N O T A T

SENTRAL GODSSTASJON FOR OSLO-OMRÅDET PÅ ALNABRU

PROSJEKTET
SENTRAL GODSSTASJON FOR OSLO-OMRÅDET PÅ ALNABRU
Hovedstyrets brev av 20.9.62

ALNABRU GODSTASJON
GRUNNUNDERSØKELSER

GK 2788,21

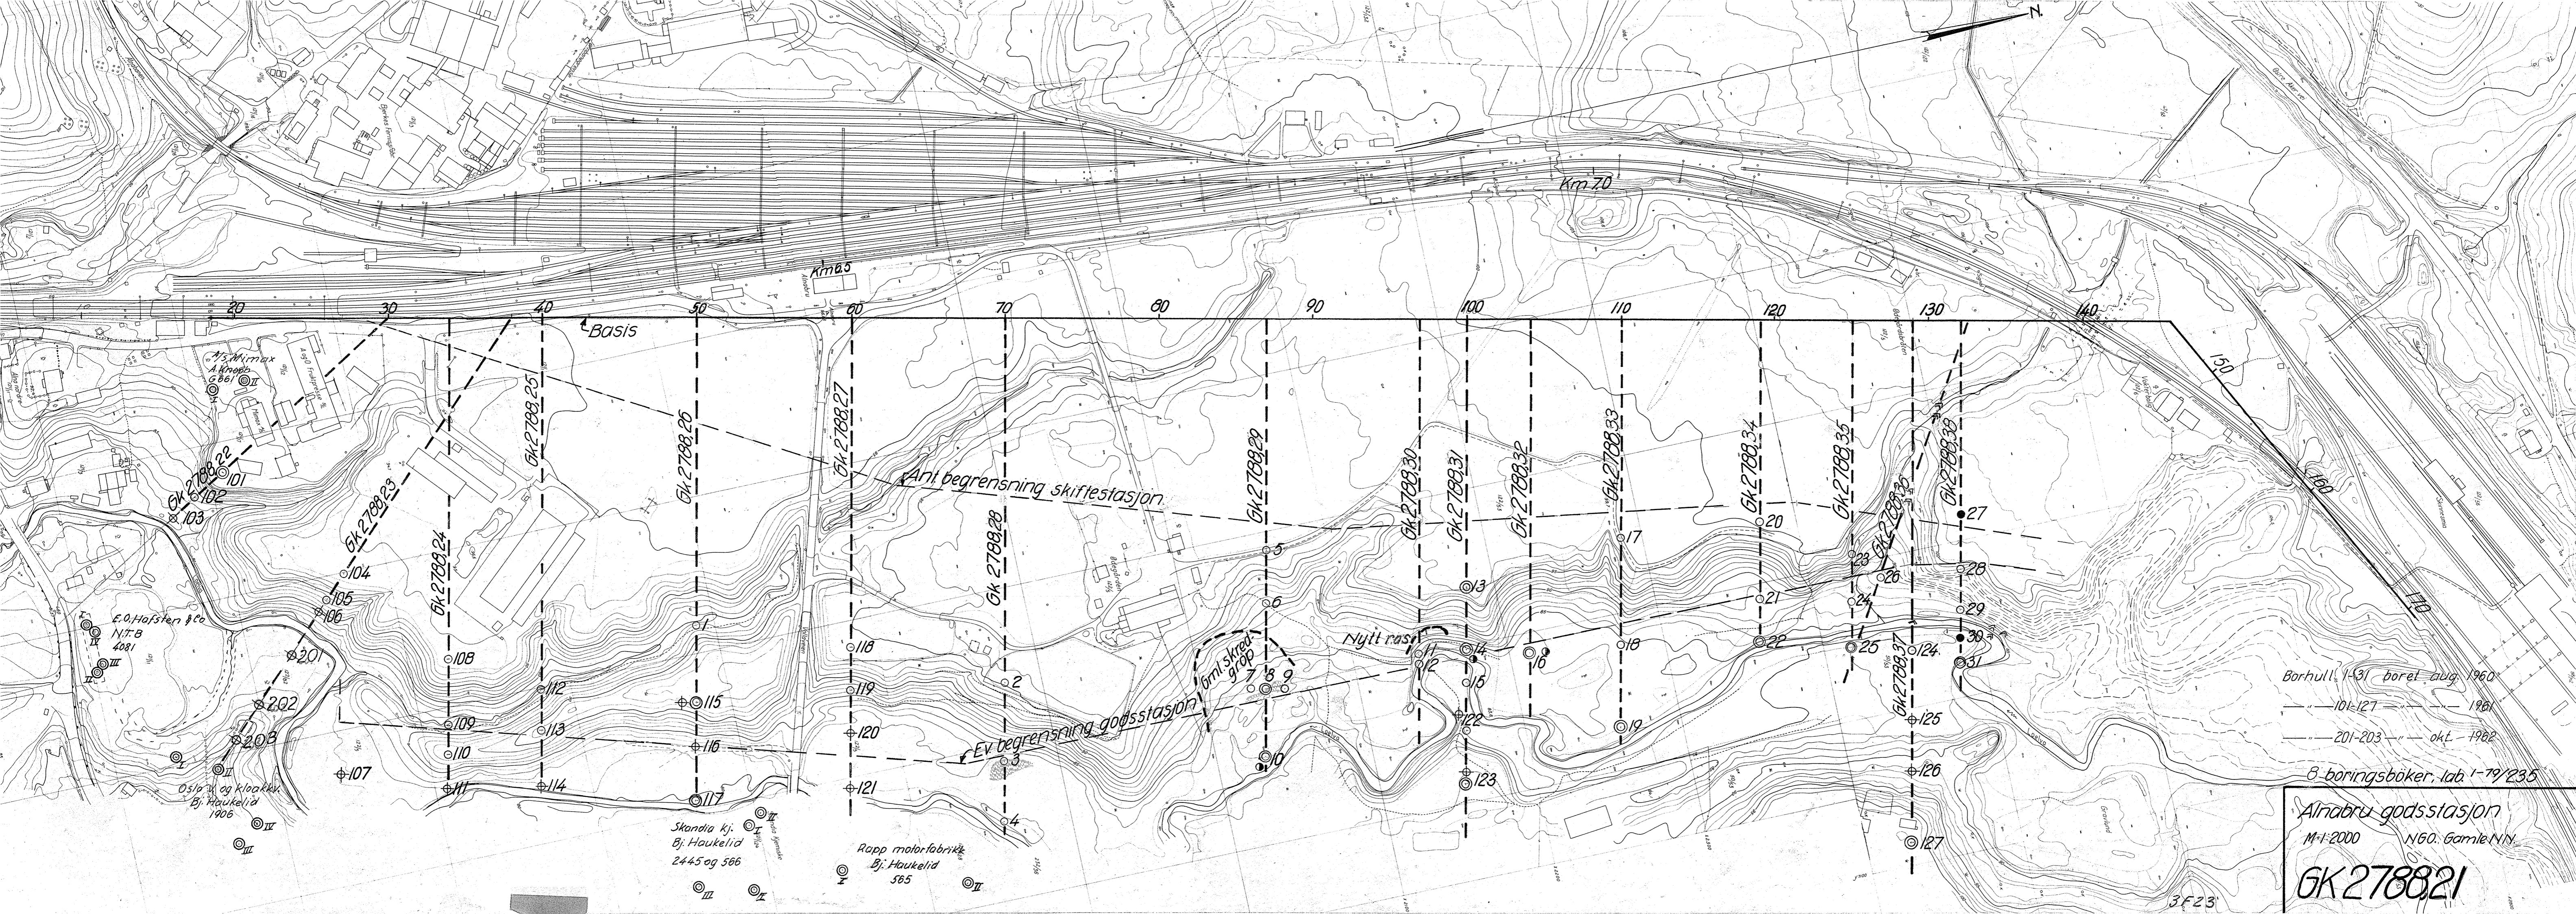
De foreløpige planer for godsstasjon for Oslo på Alnabru forutsetter utnyttelse av området mellom den projekterte sentralskiftestasjon og Loelva. Den eventuelle begrensning av stasjonsområdet mot Loelva er angitt med stiplede linje på situasjonsplanen tegning Gk. 2788.21.

Beliggenheten av borhullene fremgår av kartet tegning Gk.2788.21. Boringene er utført i karakteristiske profiler fra basispel 20 til 132. Arbeidet ble lagt an slik at det først ble utført en rekke dreiesonderinger for å få en oversikt over forholdene. Deretter er det utført vingeboringer for bestemmelse av skjærfastheten in situ og opptatt uforstyrrede prøver med $\varnothing = 40$ mm stempelbor på de steder hvor det var grunn til å tro at det fantes løse jordarter. En del av det materialet som var utarbeidet for grunnundersøkelsene i forbindelse med Alnabru sentralskiftestasjon (Gk. 2788.1-17) er medtatt i denne rapport. På situasjonsplanen Gk. 2788.21 er også inntegnet endel boringer utført av følgende private geotekniske konsulenter:

Det er på 3 steder, ved borhull 10, 14 og 16 utført piezometermålinger for bestemmelse av grunnens poretrykk. Beliggenheten av disse målinger er også angitt på situasjonsplanen.

| Norges Statsbaner - Banedirektøren Geoteknisk kontor Oslo 3910 - 1962 | Erstatning for: | GK 2788,22 | |

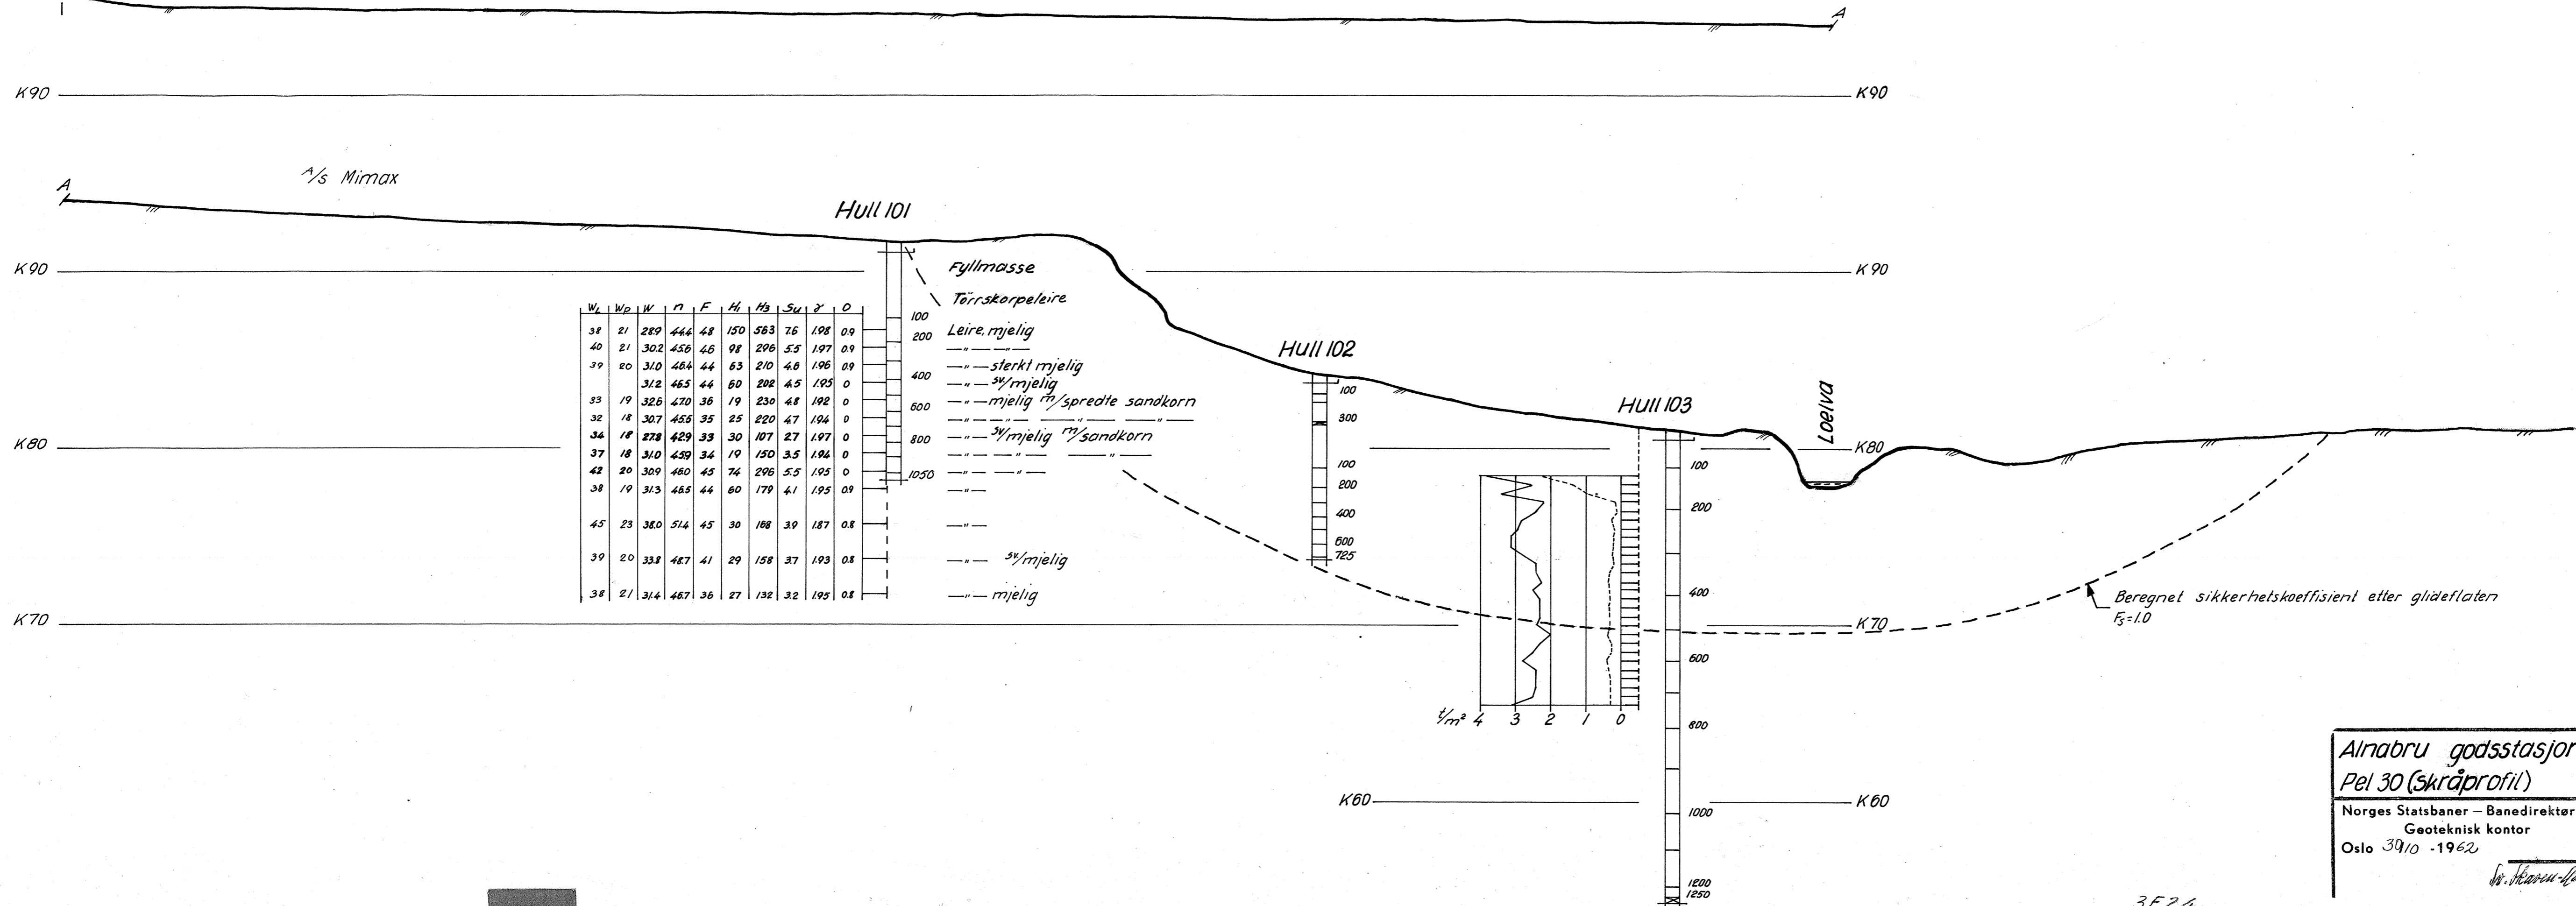
Stabilitetsberegningen ved pel 30 er utført for å undersøke hvor stor beregningsmessig sikkerhet vi har mot utglidning for fyllingen som er lagt ut mellom Mimax A/S og Loelva. For den innregnede stiplede glideflate er sikkerhetskoeffisienten mot utglidning $F_s = 1,0$ beregnet på grunnlag av udrenert skjærfasthet. Sikkerhetskoeffisient 1,0 svarer til labil likevekt. Fyllingen er imidlertid sterkt begrenset i sideretningen, og da en plan glidesnittsberegning forutsetter ubegrenset fyllingsbredde, er i virkeligheten sikkerheten mot utglidning større.

Ved pel 30 hvor elven går i en skarp slyng omkring borhull 201 anbefales det foretatt en utretting av elven enten det blir foretatt utfyllingsarbeider eller ikke. Elven presser her sterkt på leirskrånningen og det foregår stadig erosjonsvirksomhet.

GK 2788,23

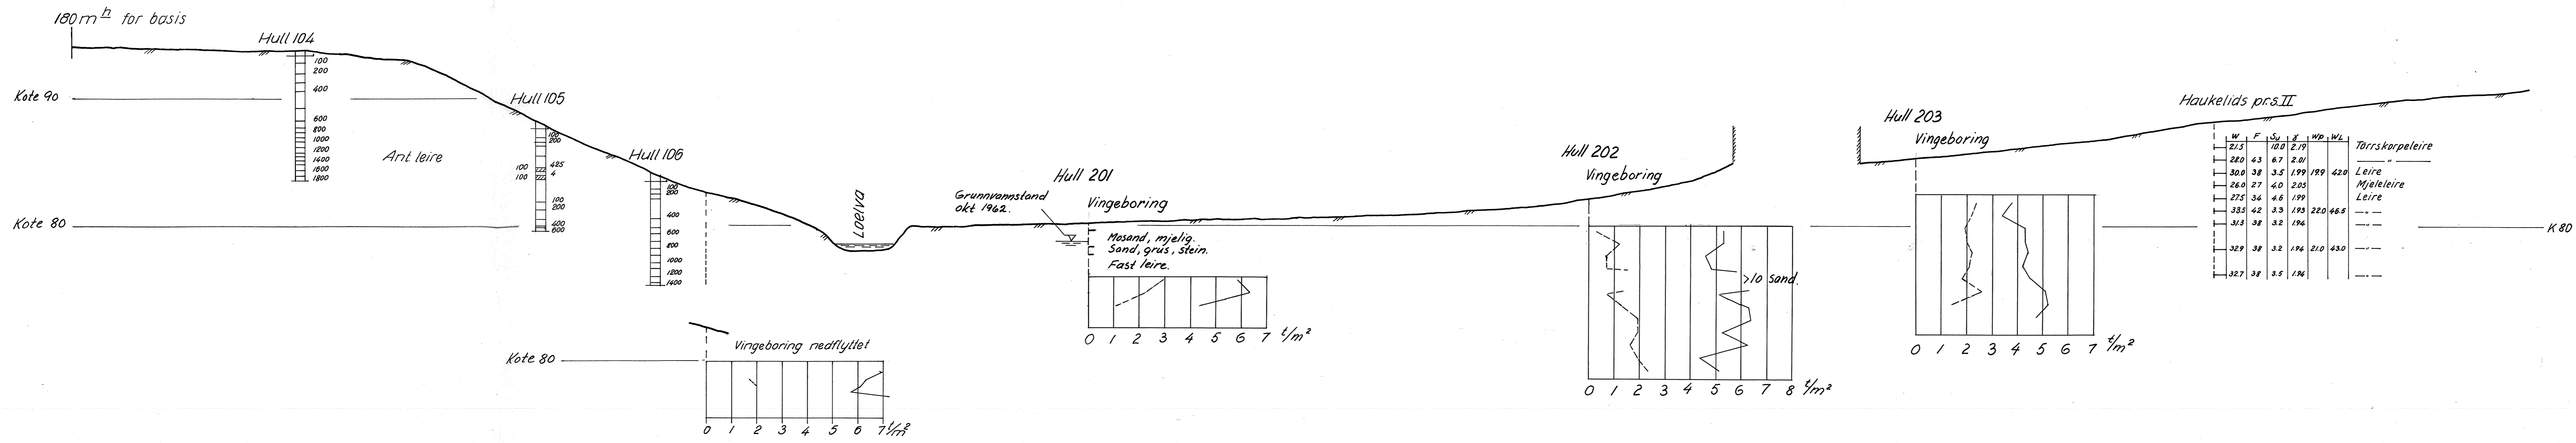
I søndre ende er det relativt gode grunnforhold langs linjen borhull 201 - 203 (Se Gk. 2788,23). Det vil derfor være naturlig og hensiktsmessig å avslutte med fyllingsfot på dette sted. Det må nærmere vurderes hvorvidt det vil være påkrevet å legge ut en kontrafylling ved avslutningen. Ved nordre avslutning av fyllingen, omkring pel 170 er grunnforholdene gode (Gk.2571) og en oppfylling til kote 94-95 vil antakelig kunne avsluttes uten kontrafylling.

Alnabru godsstasjon
Pel 50

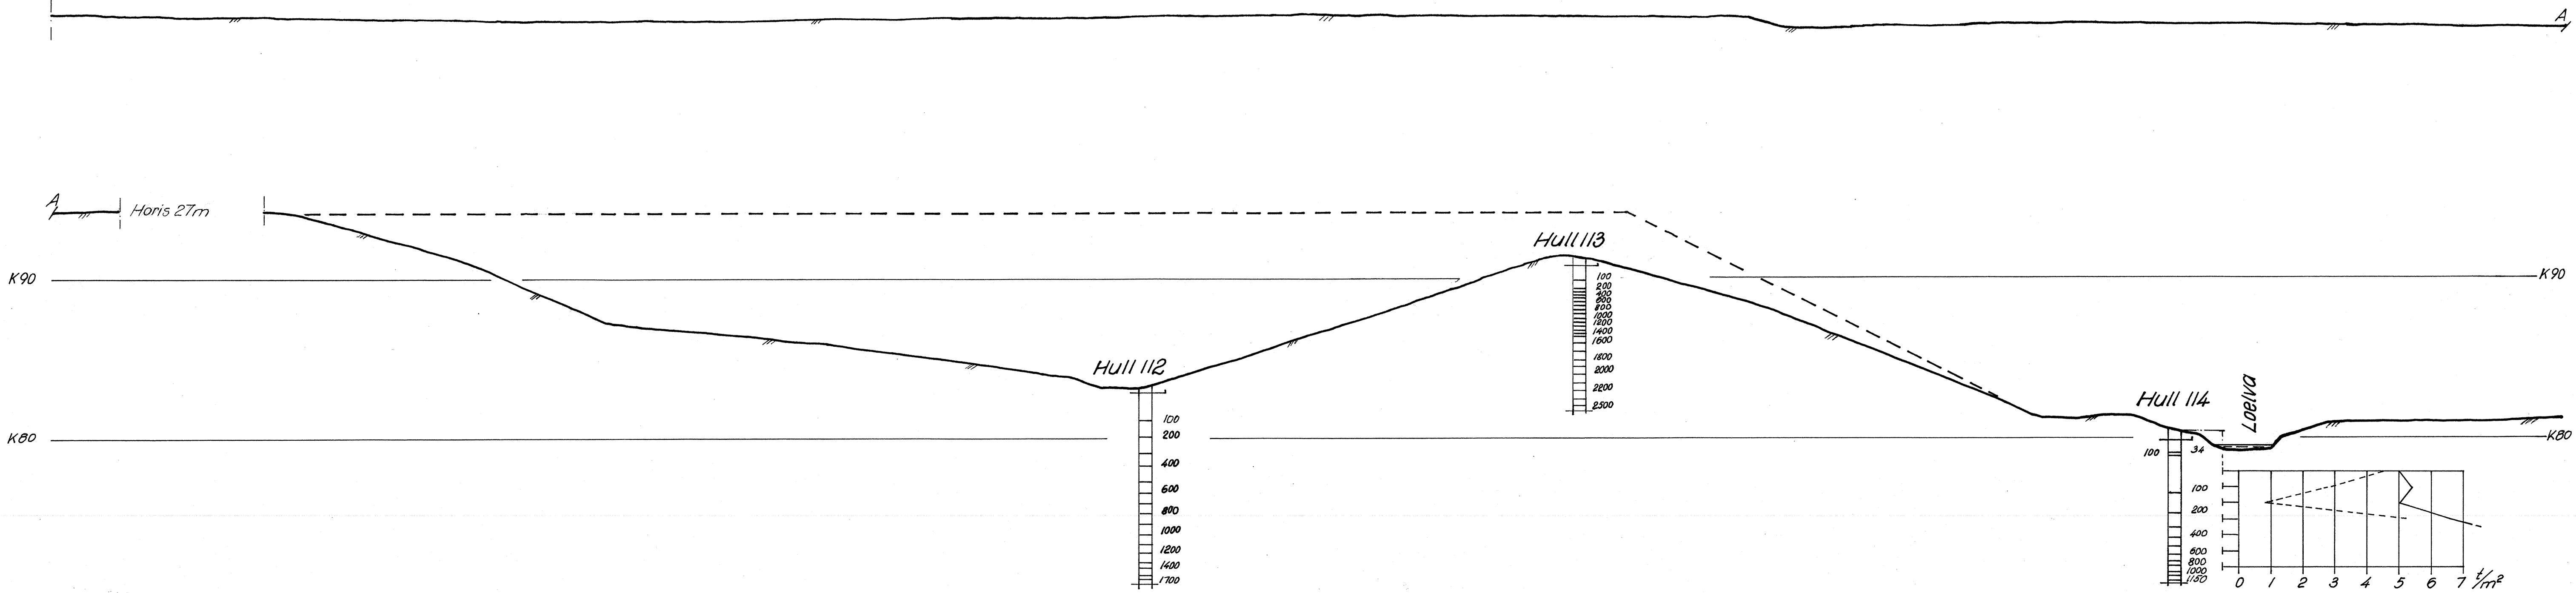
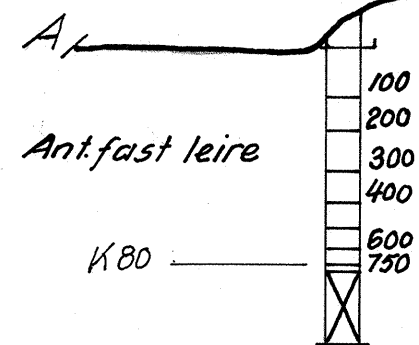
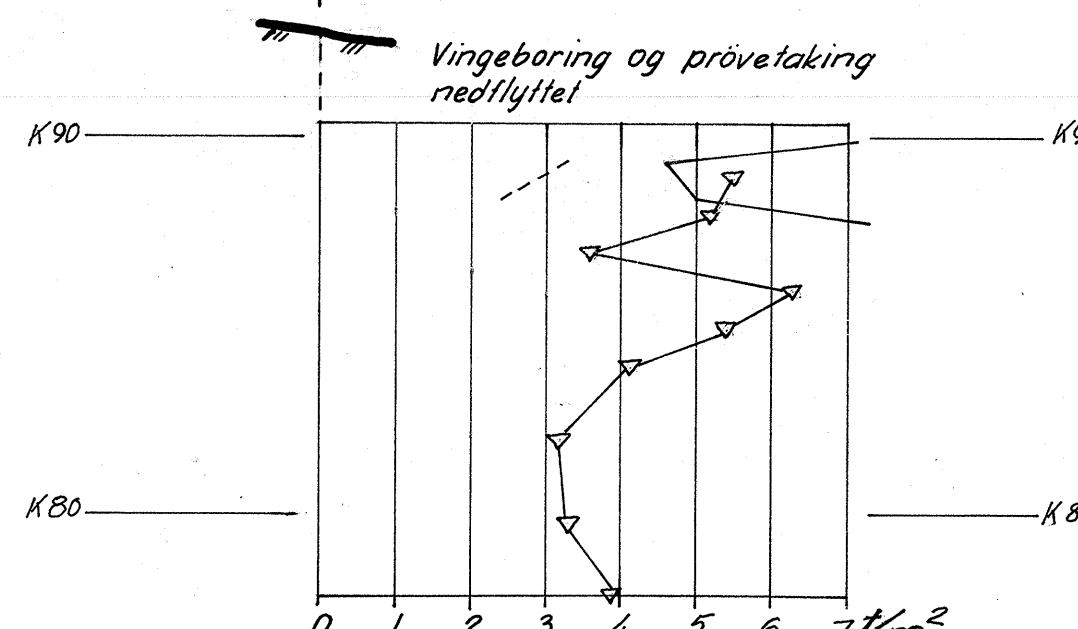
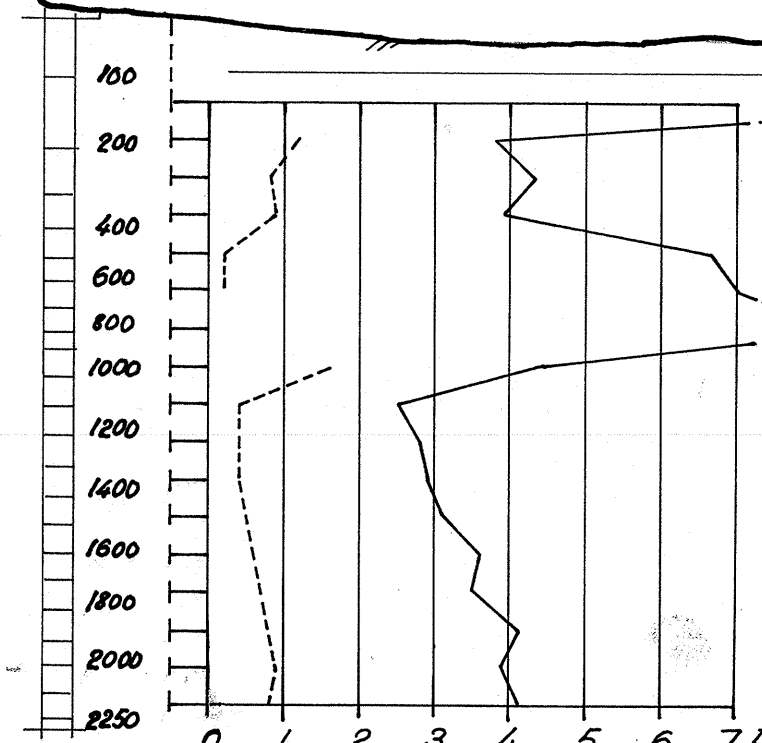
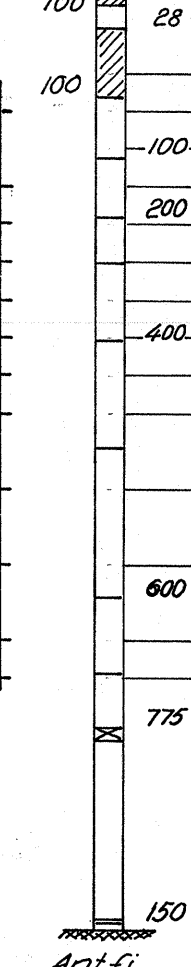
Stabilitetsberegning ved pel 50 for den projekterte fylling for godsstasjon viser at det er påkrevet å utlegge en kontrafylling for å oppnå den nødvendige sikkerhet mot utglidning. Med godsstasjonens

planum i kote 94, og den angitte fyllingsbegrensning vil kontrafyllingen komme til å slå ut i det nåværende elveløp. En omlegning av elven på dette parti er neppe aktuelt på grunn av den eksisterende industribebyggelse. Geoteknisk kontor vil derfor foreslå at elven legges i lukket kulvert på en strekning av ca 300 m, fra pel 40 til 70. Kontrafyllingen forutsettes lagt ut med overkant i kote 87, og bredde = 22 m. Kontrafyllingen slår da så langt ut som det er mulig uten å berøre den eksisterende industribebyggelse. En eventuell høyere beliggenhet av godsstasjonens planum vil kreve større kontrafylling og vil dermed berøre industribebyggelsen. Det er således den nevnte industribebyggelse (Scandia kjemiske og Robertson Nordisk A/S) som ved sin beliggenhet hindrer flytning av Loelva og derfor betinger lukking av elva. Av samme grunn begrenses planumshøyden for godsstasjonen.

Selv om den nødvendige kontrafylling kan variere noe med skiftende grunnforhold i dalbunnen vil Geoteknisk kontor foreslå at kontrafyllingen projekteres etter den enkle regel at kronebredden skal være 22 m og kotehøyden 87,0 på hele strekningen hvor det fylles ut over Loelvas dalbunn. Mellom pel 34 og 40 vil fyllingen ikke slå ut i dalbunnen og kontrafylling anses ikke påkrevet. Mellom pel 120 og 135 er det heller ikke behov for kontrafylling.
